MODIFICATION DU MODE DE TRAITEMENT DES TERRES POLLUÉES ADAPTATION DES MESURES D'ÉVITEMENT

PROJET D'ARRÊTÉ COMPLÉMENTAIRE

RAPPORT DE L'INSPECTION DES INSTALLATIONS CLASSÉES

Établissement : SUEZ RR IWS MINERALS FRANCE

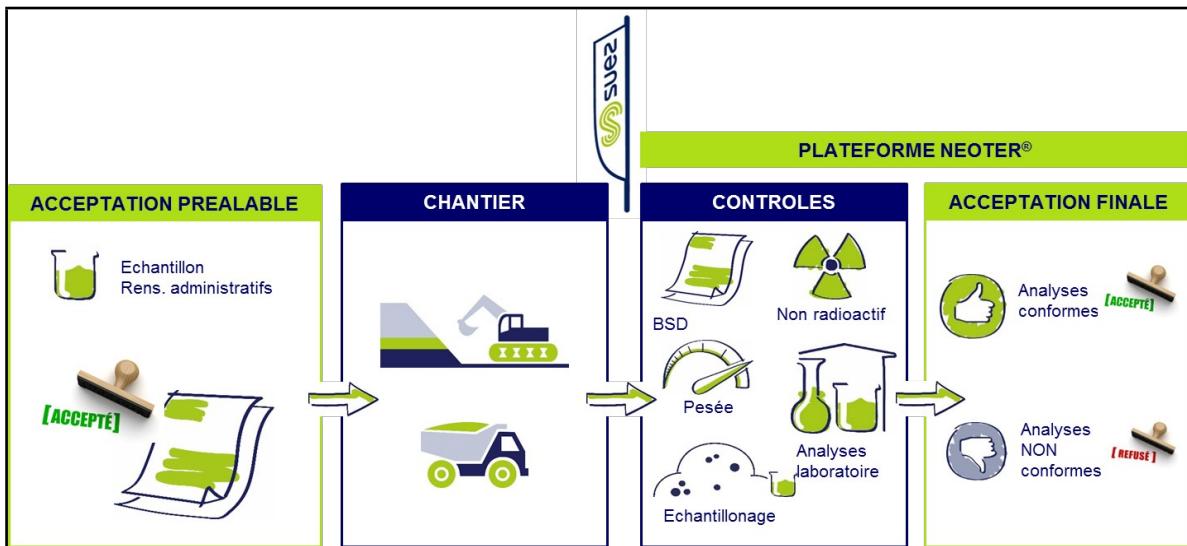
Le principe de fonctionnement de la plate-forme de tri-transit-traitement-valorisation des terres est schématisé dans la figure suivante, et détaillé ci-après.

Le principe du traitement biologique utilise la combinaison de deux techniques de dépollution :

- le traitement biologique qui permet la dégradation de molécules de types hydrocarbures ;
- la ventilation, qui permet d'une part de réduire les concentrations en composés volatils par aspiration et, d'autre part, d'apporter l'oxygène nécessaire à la biodégradation par injection d'air.

Chaque biopile est constituée d'un tertre, d'un réseau de drain et d'un module procédé (système aéraulique et système de filtration des gaz avant rejet). Les biopiles seront équipées d'un réseau d'aération en circuit fermé permettant de maintenir la pile en dépression. La machinerie aéraulique se composera des différents éléments nécessaires au bon fonctionnement du traitement et notamment :

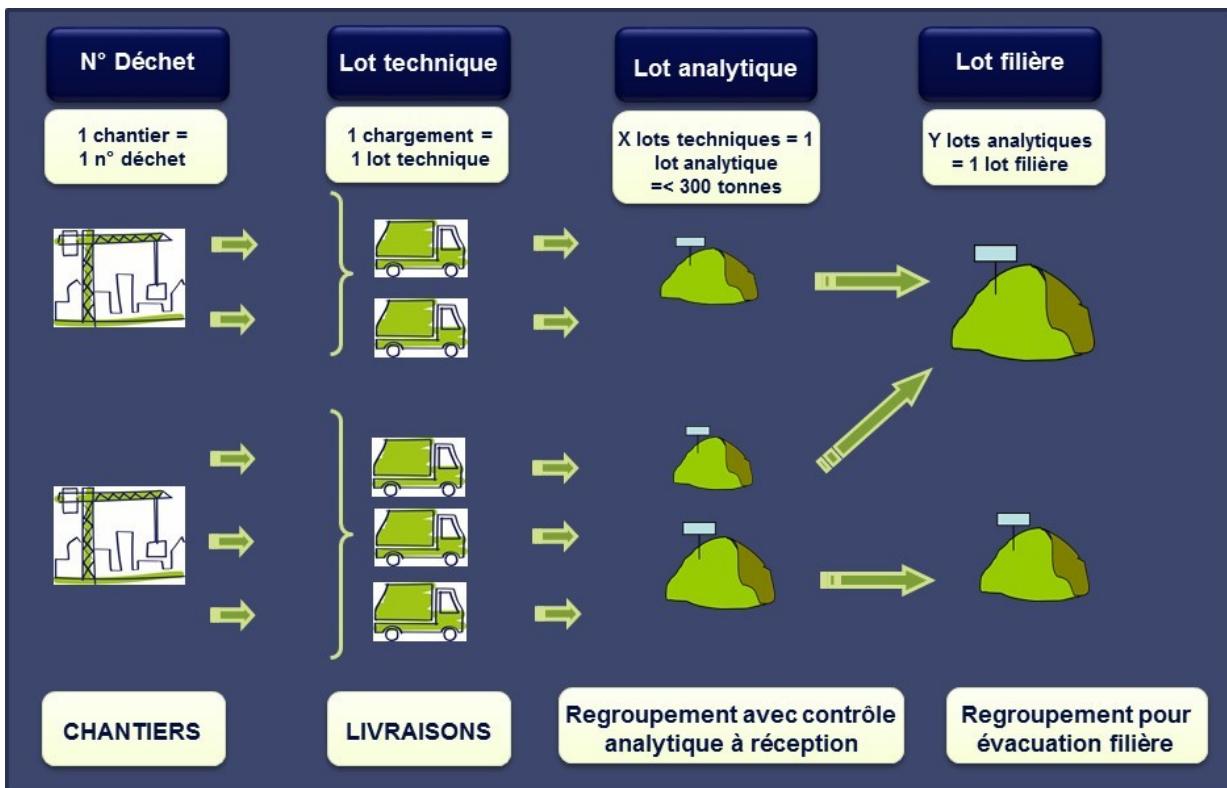
Le schéma suivant présente la traçabilité des lots.

Le projet d'arrêté modifie les conditions d'exploitation existantes du traitement des terres polluées en encadrant l'activité du traitement biologique.

- la quantité présente de terres polluées (9 000 tonnes maximum avec des seuils maximaux admissibles HCT : 100 000 mg/kg ; HAP : 25 000 mg/kg) ;
- les règles de traçabilité et d'exploitation des biopiles.
